DECAT / TVC - 033 /06

Produto : Televisor Estéreo de 20" e 21"
Modelo : HPS - 2088ST, HPS - 2171FS, HPS - 2185FS, BLK - 2105, DB - 2105TP, TP - 2148 e TVD - 2101FS.

INFORMAÇÕES TÉCNICAS

Ref.: Ruído no Áudio

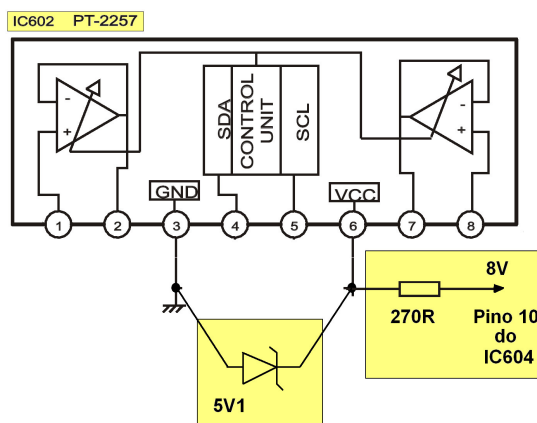
Os televisores de 20" e 21" com som estereofônico, podem apresentar ruídos nos alto falantes podendo ser audíveis principalmente em locais silenciosos com o volume baixo. Caso verifique que um produto esta apresentando este ruído faça a modificação sugerida a seguir.

- Retire o **resistor** que alimenta o **pino 6 do IC602** (resistor ligado a fonte de 5V);
- Acrescente um **resistor de 270R 1/2W** do **pino 6 do IC602** para o **pino 10 do IC604** (alimentação de 8V);
- Acrescente um **diodo Zener de 5V1** do **pino 6 do IC602** para **terra**, sendo que seu catodo deve ser ligado ao pino 6 do IC602.

A figura ilustra o circuito **após a alteração**.

Código do Resistor de 270R - 183527100
Código do Diodo Zener de 5V1 - 412054302
